BOLLETTINO - BULLETIN

TECNICO • TECHNICAL	●	GRUPPO • GROUP	6
RICAMBI • SPARE PARTS	●	NR • NO	63
INFORMAZIONI • INFORMATION		DATA • DATE	10-08

MODELS: Blowers SA3000 - SA3000 *(Usa)*

SUBJECT: "Stop" slider

PREMODIFICA - OLD ASSY	POSTMODIFICA - NEW ASSY
56550121R	**56550121AR**

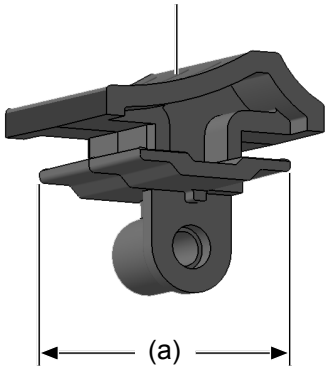
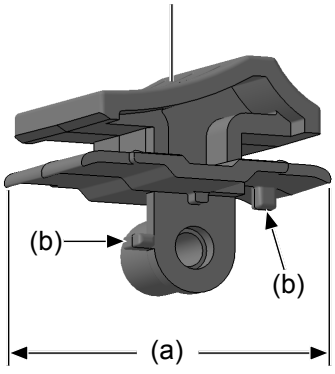
DESCRIPTION: Product improvement. To make the on/off slider smoother, the length of the guide slides (a) has been increased and contact plate (b) positioning studs have been added.

PARTS AVAILABILITY: Only the post-modification slider will be available as a spare part.
